## 改善箇所説明図

### 不具合発生原因

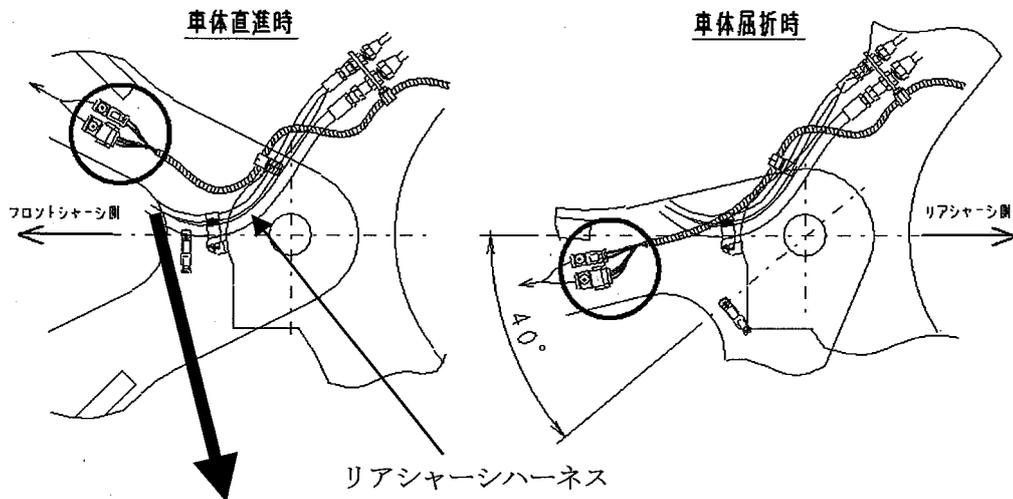
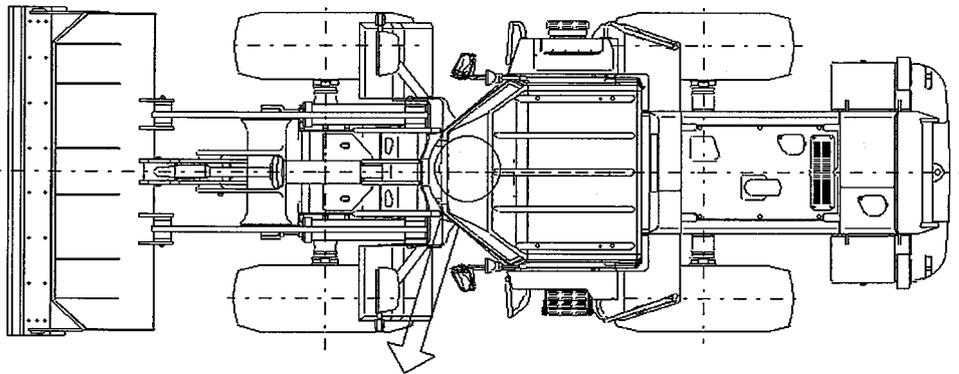
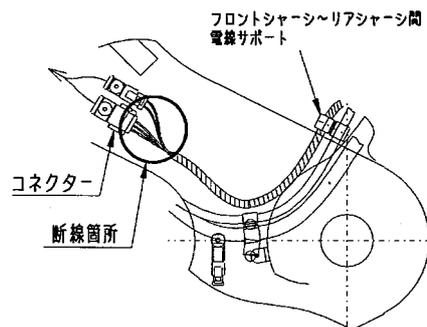
保安灯火用電気配線の配索が不適切なため、車体屈折時に当該配線が引張られる場合がある。そのため、そのまま使用続けると、保安灯火用電気配線が断線し、車両前方に備えられている保安灯火が点灯しなくなるおそれがある

全車両、配線固定用サポートを追加し、保安灯火用電気配線の配索を変更する。
